改善箇所説明図

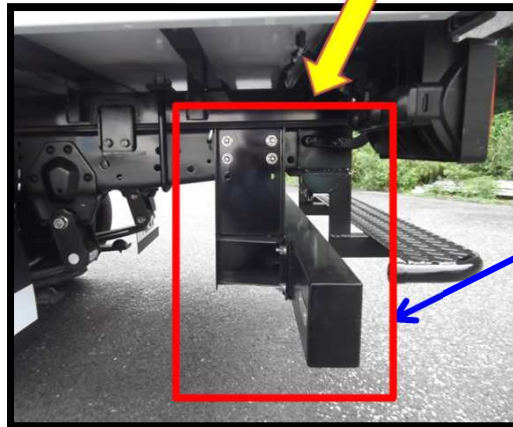
基準不適合発生箇所

内は交換する部品を示す

型式指定を受けた突入防止装置において、構成部品の一部の材質及びブステーの取付位置が、型式指定を受けたものと異なっていたものがあった。また、装置の生産において記録が必要とされる記録表の一部に、記載内容の不備が確認された。このため、装置の型式指定の要件を満足せず、道路運送車両法の保安基準に適合しないおそれがある。

【改善措置の内容】

全車両、装置の型式指定を受けた突入防止装置と交換する。

識別:改善実施済車両には、前壁右下部の製造銘板付近に対策済みNo.4204のステッカーを貼付けする。
